Recupero ambientale della miniera di Santa Barbara

Parere n. 9

Recupero ambientale della miniera di Santa Barbara nei comuni di Cavriglia (AR) e di Figline e Incisa Valdarno (FI) - costruzione dei bacini di Castelnuovo dei Sabbioni e Allori all'interno della miniera di S. Barbara

Prescrizioni A 1.2 - C 24 - C25 - C26 - C27 - C30 - C33 - C34 - C35

Figura 2: Cave Vecchie – gestione delle AMD in fase di cantiere (dal documento PBSMA20930).

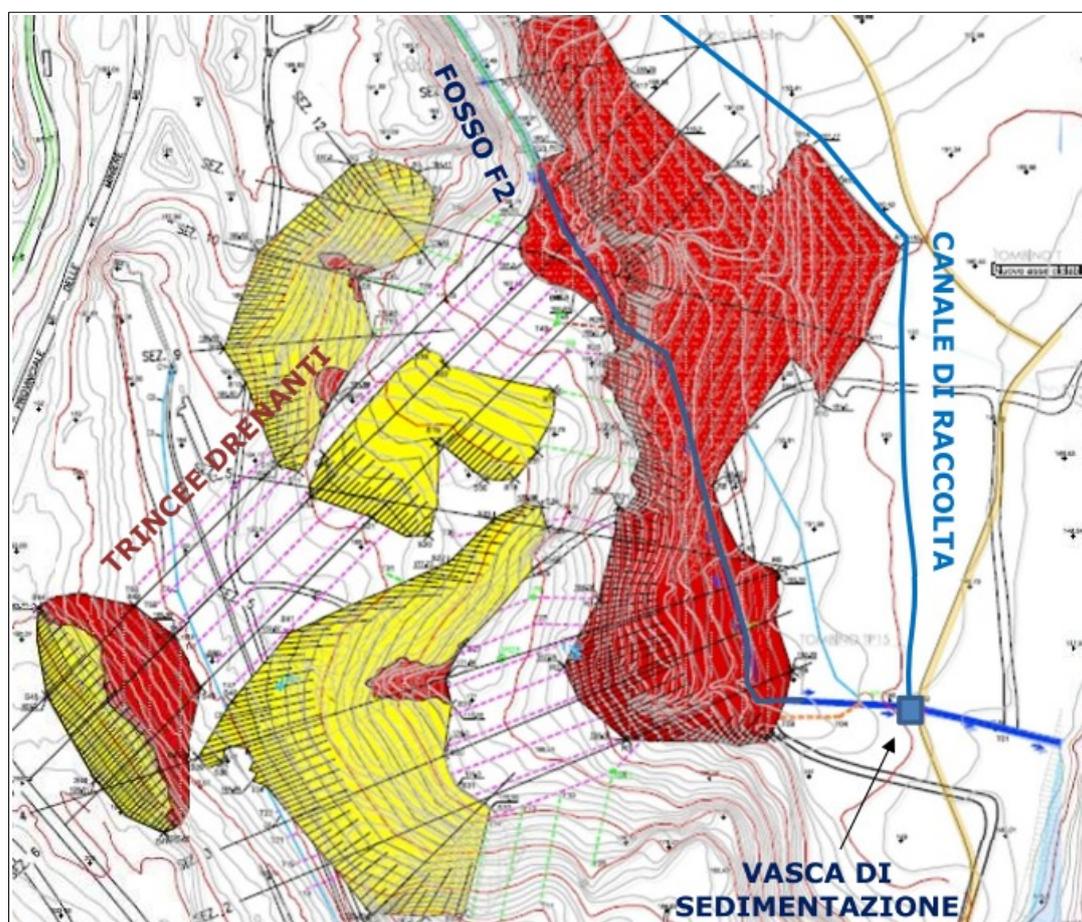
Per quanto concerne gli interventi previsti per le sistemazioni dei versanti si ritengono in linea generale congrue le modalità d'intervento proposte ancorché non risulti chiaro l'entità dello sfasamento temporale fra il momento di attivazione dei sistemi di mitigazione nel cantiere ed il momento di avvio dei lavori. In particolare per l'intervento di Cave Vecchie ENEL precisa che «al completamento del rilevato di base sarà realizzato il ramo Nord-Sud del Fosso F2 che raccoglierà i drenaggi superficiali delle acque provenienti da monte e le recapiterà nel tratto di valle del Fosso F2.» Si evince quindi che, nello schema d'intervento proposto, le realizzazioni del Fosso F2 e del canale di raccolta per l'intercettazione delle AMD sono previste in fase avanzata dei lavori. Si ritiene che in fase di sviluppo del progetto sia verificata la possibilità di realizzare i presidi per la riduzione del carico di solidi sospesi nelle AMD fin dalle prime fasi di avvio del cantiere.

Figura 3: contenimento della torbidità per lavorazioni subacquee.

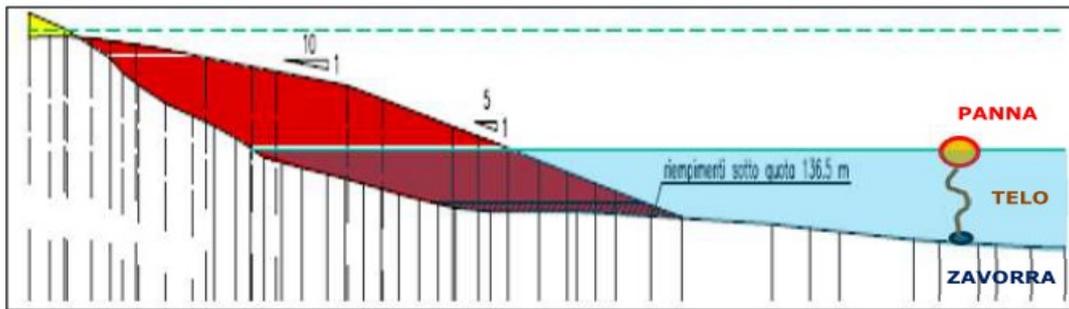
Riguardo all'utilizzo dei teli zavorrati negli interventi subacquei al fine di contenere l'intorbidamento delle acque entro una fascia d'acqua spondale (Figura 3), andrà preventivamente valutato se, concentrando gli effetti entro una ristretta fascia d'acqua, risulti effettivamente un minor impatto complessivo. L'utilizzo dei teli proposti infatti

impedisce il naturale processo di dispersione delle acque torbide su una superficie più ampia.
